StRH V - 28-2/15

MA 28, Sicherheitstechnische Prüfung von Passagen;

Nachprüfung

Abbildung 2: Untersicht Decke - Zusammenschluss zweier Tropftassen

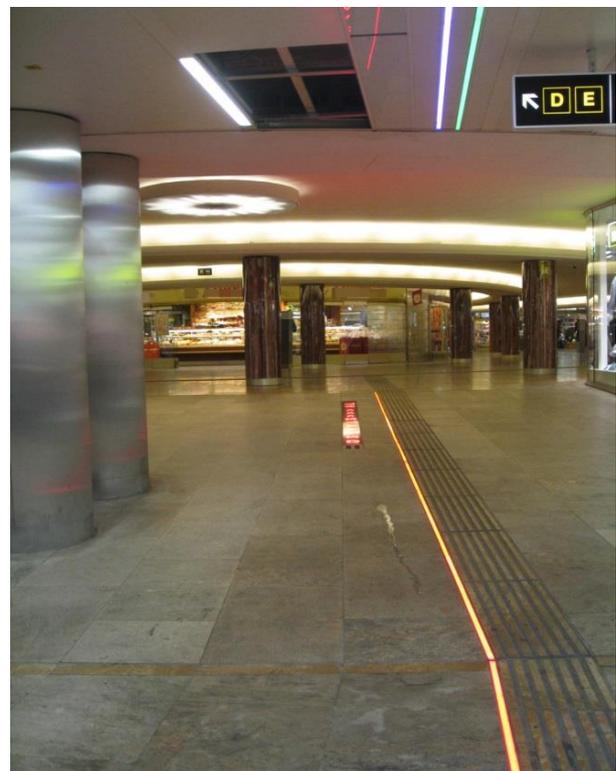
3.2 Um Aufschluss über die Ursache der Wasserschäden zu erhalten, wurden im Mai 2014 im Bereich der Stiege 1 (s. Abb. 1) und danach auch im Bereich der Bauwerksfuge jeweils Deckenöffnungen vorgenommen. Im Herbst 2014 erfolgten Begehungen und Besprechungen der Magistratsabteilung 28, der Wiener Linien GmbH & Co KG und der Magistratsabteilung 29, um Maßnahmen zur Vermeidung von Wasserschäden festzulegen. Dabei wurde festgehalten, dass die im Verwaltungsbereich der Magistratsabteilung 28 befindliche Tropfasse nicht an einen Kanal angeschlossen war, da sie nur darauf konzipiert war, eine geringfügige Wassermenge aufzunehmen, welche in weiterer Folge verdunsten sollte. Weiters wurde in den genannten Bereichen die Verbindung sämtlicher Tropftassen festgelegt, damit die Ableitung des Wassers aus den Tropftassen in den Kanal gewährleistet wird sowie, dass diese einer regelmäßigen Reinigung und Wartung zu unterziehen sind. Diese Maßnahme wurde im Jänner 2015 umgesetzt (s. Abb. 2).

Um sicherstellen zu können, dass die Wartungen und Reinigungen der Tropftassen regelmäßig und im erforderlichen Ausmaß durchgeführt werden, empfahl der Stadtrechnungshof Wien einen entsprechenden Wartungsplan zu erstellen.

Sollten die im Jahr 2015 gesetzten Maßnahmen (Verbindung der Tropftassen und Anschluss dieser an den Kanal) die Wasserschäden auch bei regelmäßiger Wartung der Tropftassen nicht hintanhaltend, empfahl der Stadtrechnungshof Wien in Abstimmung mit der Magistratsabteilung 29 weitere Maßnahmen zur Abdichtung der Tragwerkskonstruktion zu setzen.

Um sicherstellen zu können, dass die Wartungen und Reinigungen der Tropftassen in der Opernpassage regelmäßig und im erforderlichen Ausmaß durchgeführt werden, wäre ein entsprechender Wartungsplan zu erstellen (s. Pkt. 3.4).

Sollten die hergestellten Verbindungen der Tropfassen und deren Anschluss an den Kanal die Wasserschäden nicht hintanhaltend, wären Überlegungen in Abstimmung mit der Magistratsabteilung 29 über eine geeignete Art der Abdichtung der Tragwerkskonstruktion der Opernpassage anzustellen (s. Pkt. 3.4).

Zur Gewährleistung der schadlosen Wasserabfuhr aus den Tropftassen werden bereits regelmäßige Kontrollen durchgeführt. Um eventuelle Verunreinigungen beseitigen zu können, wurden in die Decke Revisionsöffnungen eingebaut.

Der Empfehlung wird nachgekommen.

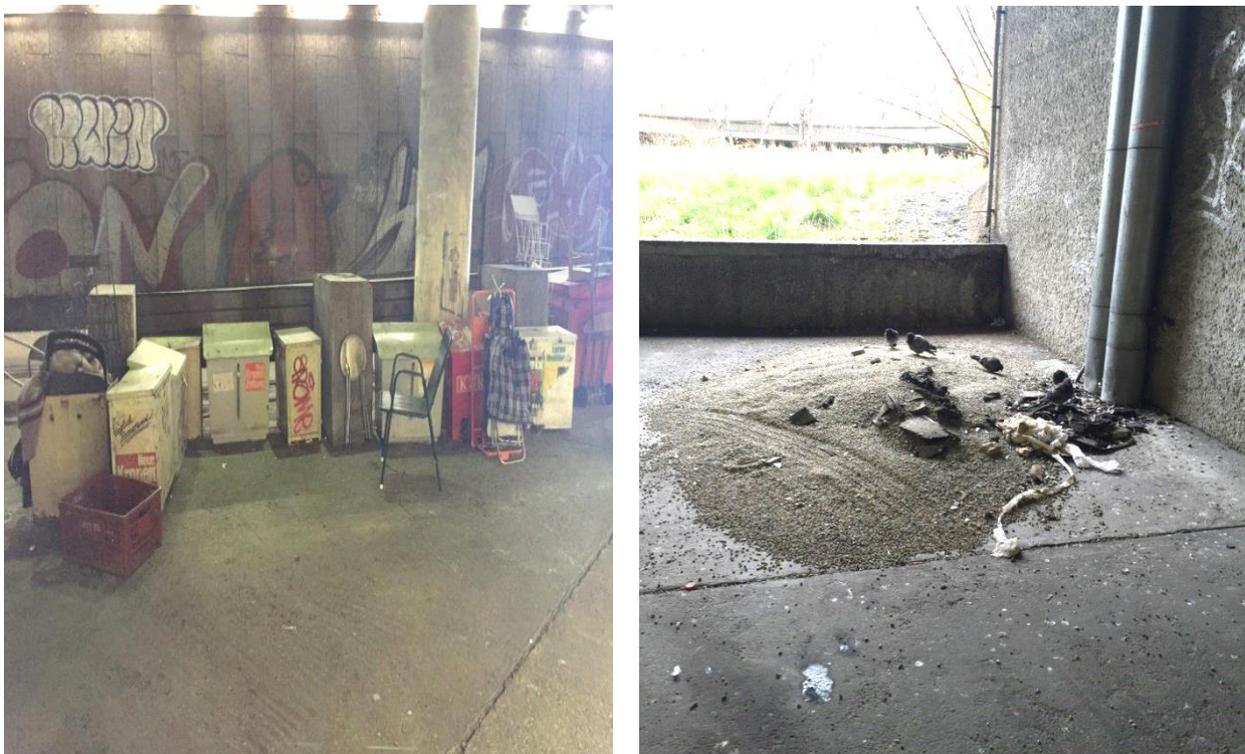
4.2 Auffällig war, dass in den allgemein zugänglichen Bereichen wie beispielsweise an den Wänden im Ein- und Ausfahrtsbereich der Straßenbahnen, an einer Wand aus Glasbausteinen und in den Zu- und Abgängen der Stiegenbereiche vermehrt Graffiti vorhanden waren. Offensichtlich hatten die bereits vorhandenen Graffiti einen nachteiligen Einfluss auf Nachahmende. Die Magistratsabteilung 28 ließ die Graffiti nicht entfernen und erstattete keine Anzeigen für derartige Sachbeschädigungen.

Der Stadtrechnungshof Wien empfahl der Magistratsabteilung 28, auch wenn dies mit einem höheren Verwaltungsaufwand verbunden sein mag, Graffiti zur polizeilichen Anzeige zu bringen und beseitigen zu lassen. Darüber hinaus sollten Maßnahmen evaluiert werden, wie potenzielle Täterinnen bzw. Täter abgehalten werden können, ihre Botschaften in dieser Form an die Öffentlichkeit zu bringen (s. auch Bericht des Kontrollamtes der Stadt Wien "MA 29, Periodische Inspektion von Brücken, Stützmauern, Stiegenanlagen und Wegweiserbrücken; Nachprüfung, KA V - 29-2/09").

Es wären Graffiti im Verkehrsbauwerk Schottentor zur polizeilichen Anzeige zu bringen und beseitigen zu lassen. Darüber hinaus wären Maßnahmen zu evaluieren, wie potenzielle Täterinnen bzw. Täter abgehalten werden können, ihre Botschaften in dieser Form an die Öffentlichkeit zu bringen (s. Pkt. 4.2).

Sämtliche Graffiti wurden im September 2015 erfasst und zur polizeilichen Anzeige gebracht. Die Magistratsabteilung 28 wird nunmehr die Graffiti in ihrem Zuständigkeitsbereich entfernen lassen und das Aufsichtspersonal des Verkehrsbauwerkes anweisen, künftig erhöhtes Augenmerk auf diese Problematik zu legen. Im Fall einer neuerlichen Anbringung von Graffiti wird dies zur Anzeige gebracht werden.

Abbildungen 10 und 11: Stark verschmutztes Taubennetz als Wandabschluss zur Decke

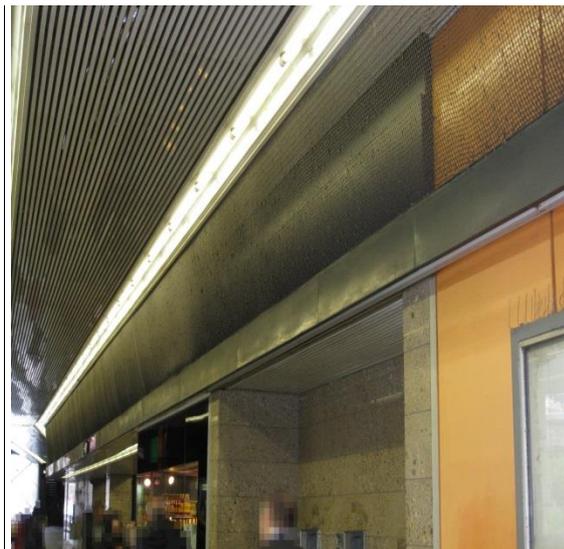
4.4 Weiters war oberhalb eines von Fußgängerinnen bzw. Fußgängern stark frequentierten Bereiches, entlang von Geschäften, Auslagen u.ä. nahe der Geschoßdecke ein stark verschmutztes Taubennetz anzutreffen (s. Abb. 10 und Abb. 11).

Aufgrund der starken Verschmutzung des Taubennetzes, dem davon ausgehenden Brandrisiko und dem nicht bekannten Brandverhalten des Taubennetzes an sich empfahl der Stadtrechnungshof Wien, eine Reinigung vorzunehmen bzw. dieses gegebenenfalls durch ein geeignetes und den Brandschutzanforderungen entsprechendes Netz zu erneuern.

Aufgrund der starken Verschmutzung des Taubennetzes im Verkehrsbauwerk Schottentor und dem davon ausgehenden Brandrisiko wäre eine Reinigung vorzunehmen bzw. dieses gegebenenfalls durch ein geeignetes und den Brandschutzanforderungen entsprechendes Netz zu erneuern (s. Pkt. 4.4).

Das Netz zur Taubenabwehr wurde gereinigt. Die Anpassung des Taubenschutzes wird bei Bedarf im Zuge der baulichen Umsetzung der Maßnahmen des Brandschutzkonzeptes erfolgen.
